Относно: Обществено обсъждане на проект за Подробен устройствен план (ПУП) на Парк „Борисова градина“ – писмено становище.

Обръщам се към Вас във връзка с публикувания преработен Проект за подробен устройствен план – план за парк и градина по чл. 62, ал. 1 от ЗУТ на м. Парк „Борисова градина“ на интернет-страницата на Направление „Градско планиране и развитие“ на Столична община (https://nag.sofia.bg/SearchDevelopmentPlans/Info/1058?fbclid=IwY2xjawSOU61leHRuA2FibQIxMABicMkETA2Yk1VblhrNFVyoXfheHEwc3JOYwZhcHBfaWQQMjlyMDM5MTc4ODIwMDg5MgABHrYY7QJpCk3MyYZMA7IL02v_FmkuhChPC24AUwkjd8ga2ud3qrxo9NEiHfTu_aem_uVGpY7n7KLBX_JatrYB1Dw) във връзка с предоставената възможност отново да изразя мнението и становището си по проекта.

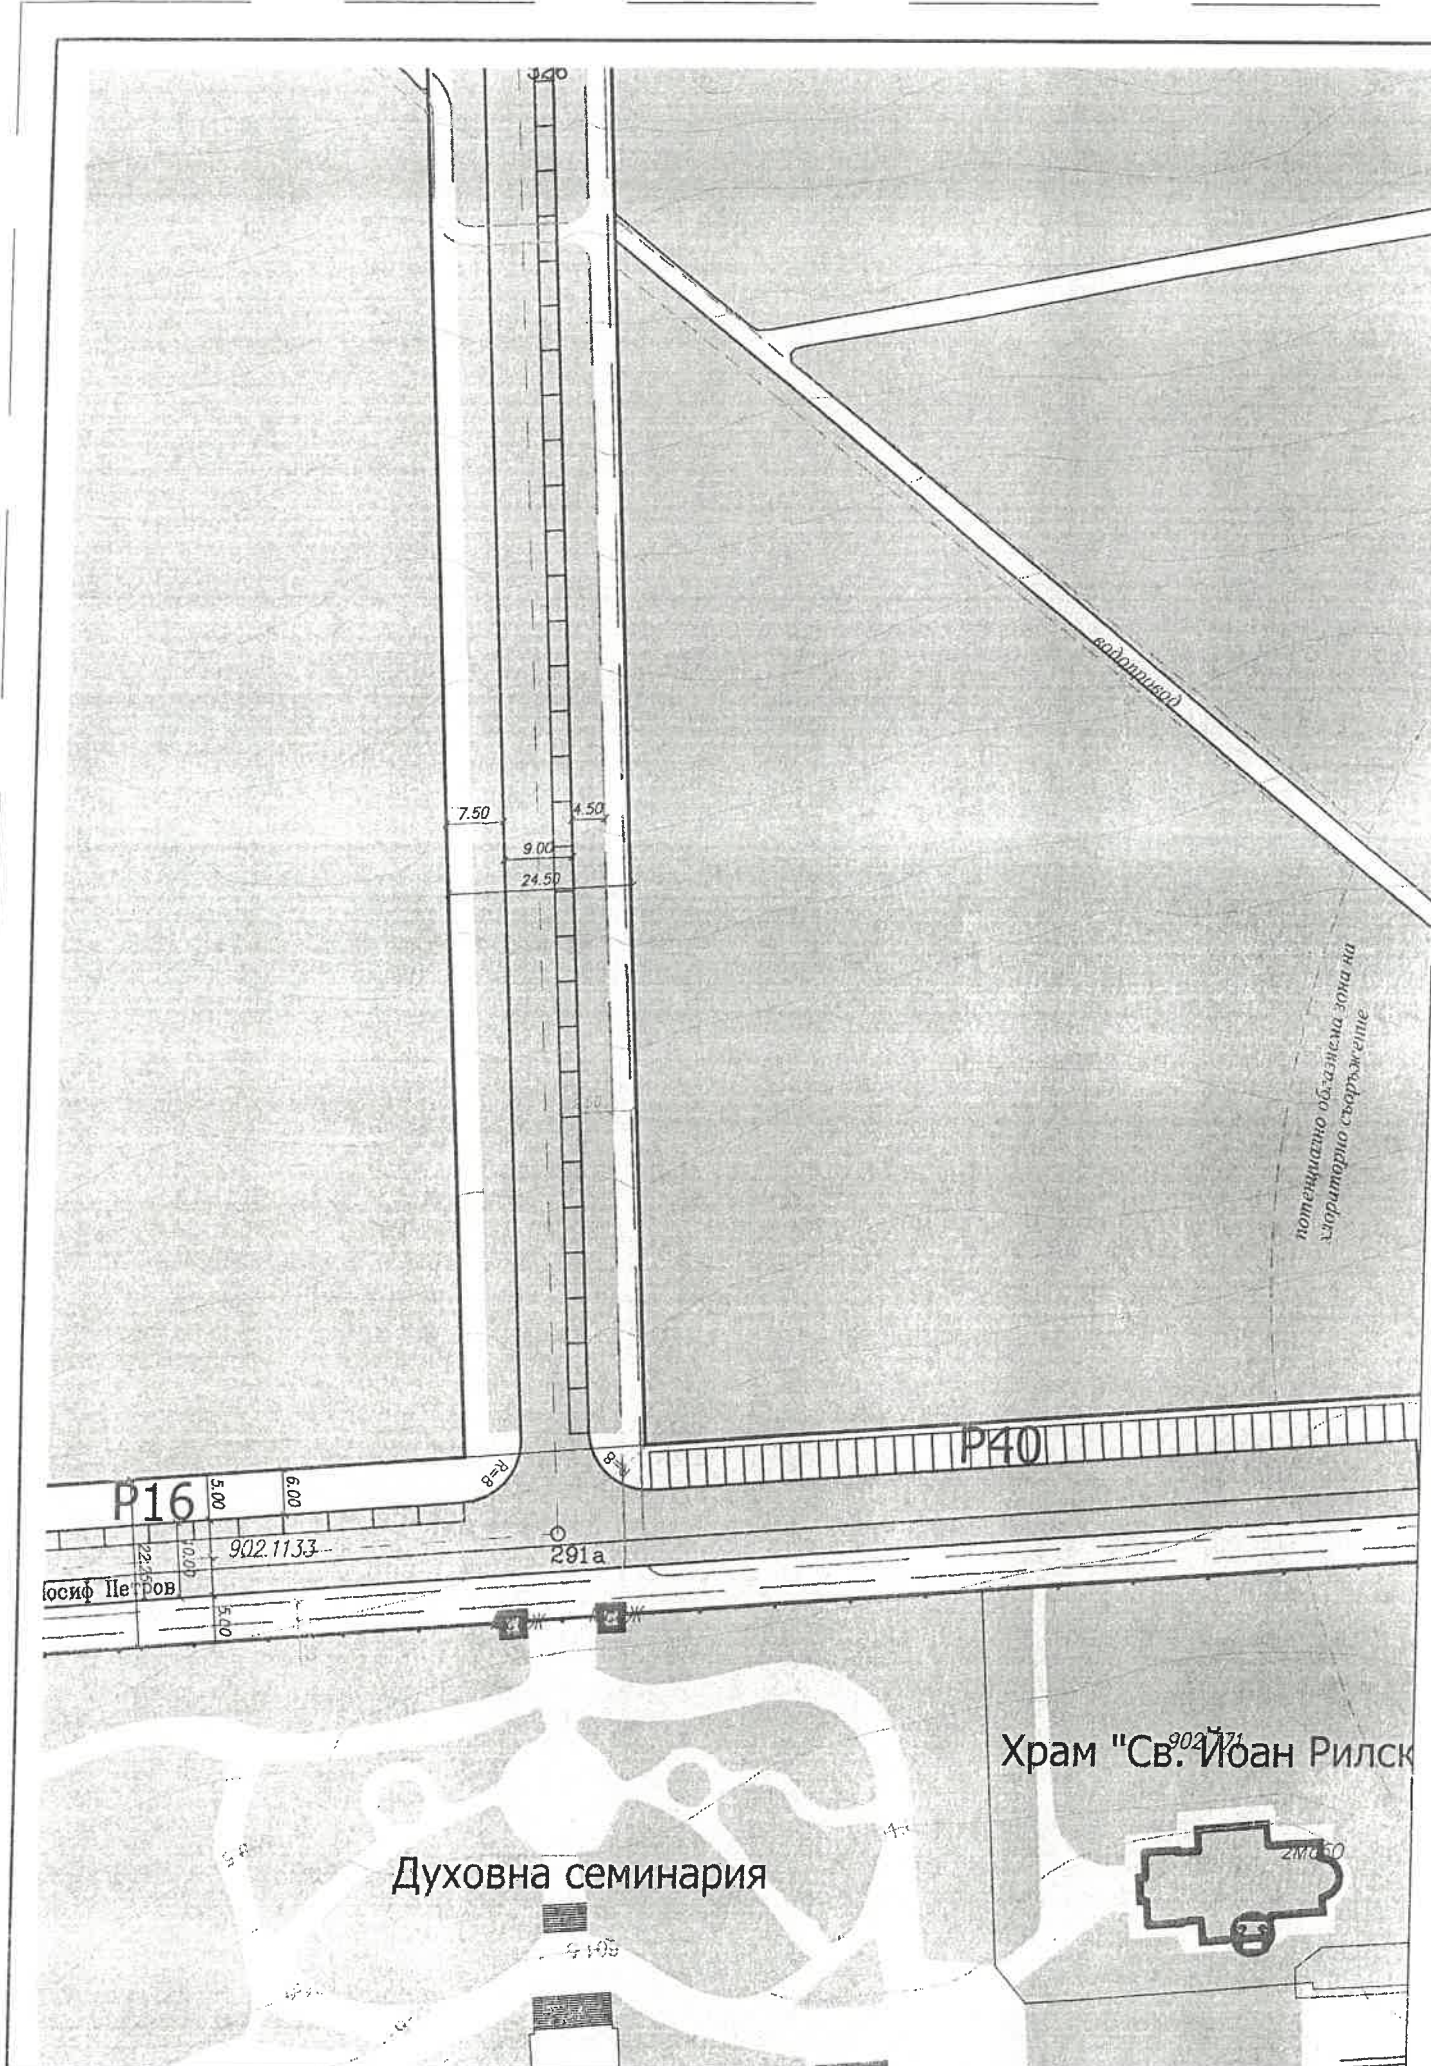
В предишния вариант на проекта от 2019 г. във въпросния участък на „Симеоновско шосе“, там където се пресича от алеята, свързваща телевизионната кула с бъдещата площадка за екстремно колоездене при „Софияленд“, имаше предвиден пешеходен надлез. Във вариантите на проекта за ПУП от 2022 г. насам въпросният пешеходен надлез е изчезнал!

Ако човек е тръгнал примерно от Лозенец за Слатина, пеша или с колело, може да заобиколи през светофара на Семинарията, но, особено ако бърза, отклонението не е малко. Поради тази причина хората често пресичат точно там, където беше предвидена пасарелка, дори на това място оградата от южната страна на шосето е изкъртена. Там обаче, точно до големия завой, където видимостта не е добра, е опасно. Булевардът е широк, колите карат бързо, дори понякога не успяват да вземат завоя, както се случи на 1 юни https://blitz.bg/katastrofi/frenska-kola-se-razmaza-na-simeonovsko-shose-v-sofiya-chovek-lezhi-na-trotoara-snimki_news1154744.html

Вярвам, че здравият разум ще надделее и в проекта ще бъде върната пешеходната пасарелка при големия завой на Симеоновско шосе!

Прилагам схема от проекта от 2019 г., както и снимки с илюстративен характер.
